Rapport de contrôle d'installations électriques à basse et à très basse tension

RÉF. 166/2026/72067/D01:1

DATE DU CONTRÔLE 09/06/2026 (13:30 - 15:20) AGENT VISITEUR David Mathieu
ADRESSE DU CONTRÔLE Rue de Floreffe 77 - 5190 Jemeppe-sur-Sambre TYPE DE CONTRÔLE Visite de contrôle (6.5.)

CONCLUSION : NON CONFORME

Schéma(s) unifilaire(s) de l'installation

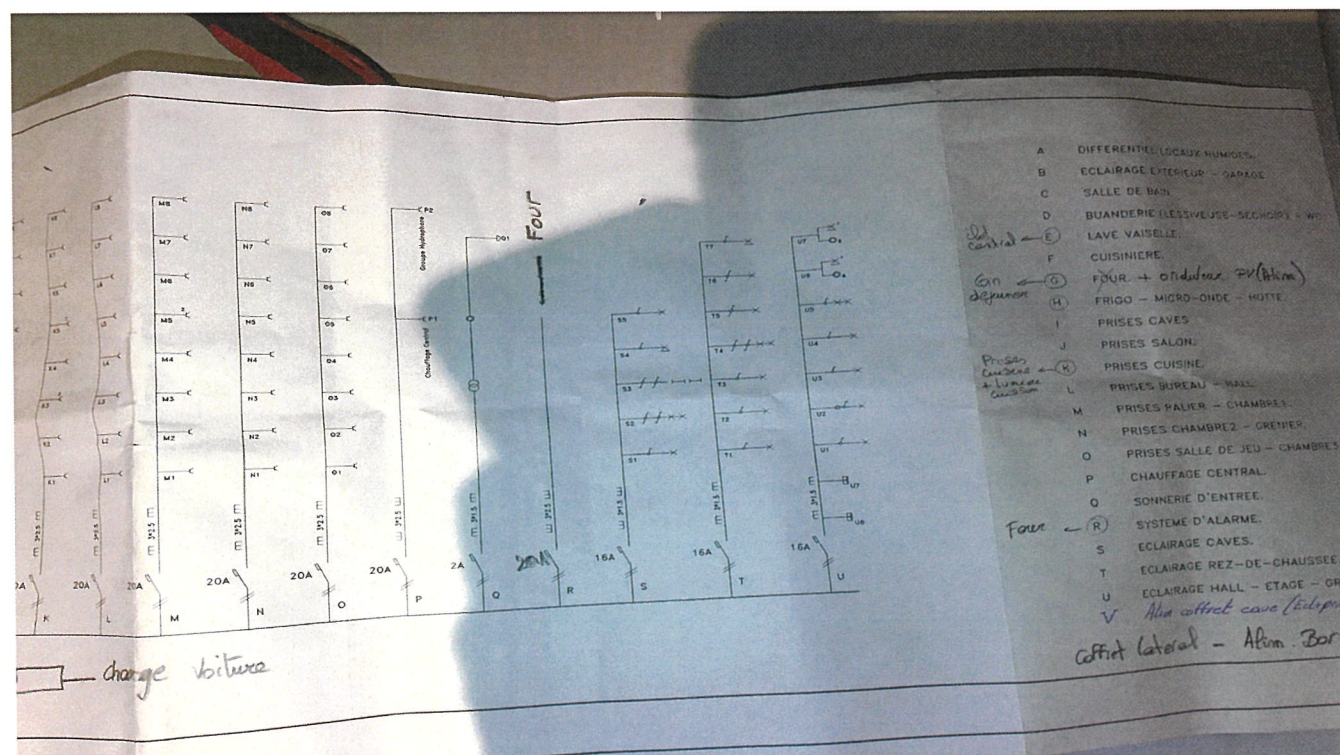
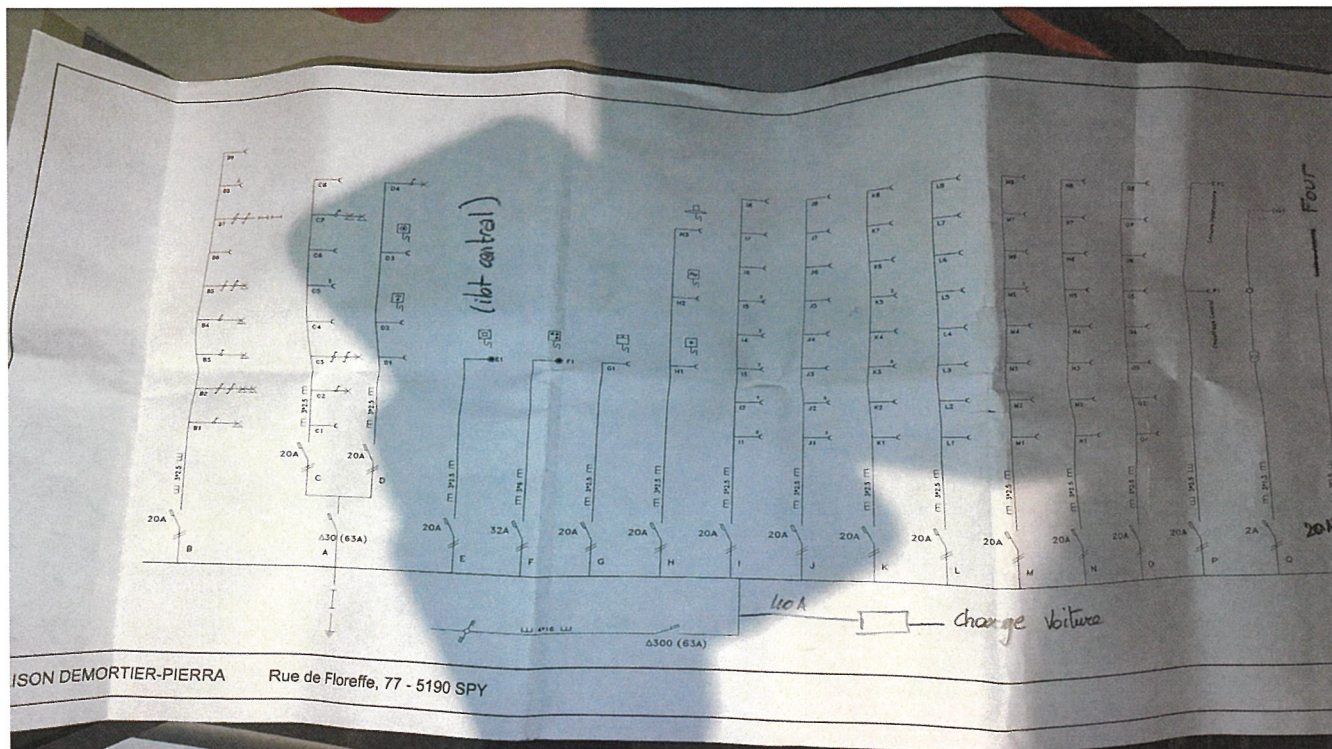
- Les schémas unifilaires et plans de position ne correspondent pas à la réalité. - 3.1.2.;6.4.6.;6.5.7.;9.1.2.
- Les circuits, les appareils de coupure et/ou les dispositifs de protection ne sont pas repérés de manière claire et visible. - 3.1.3.

- Les plans et schémas seront à adapter en fonction des travaux de mise en conformité qui seront réalisés.
- L'habitation étant meublée, il se peut que tout n'a pu être vérifié.
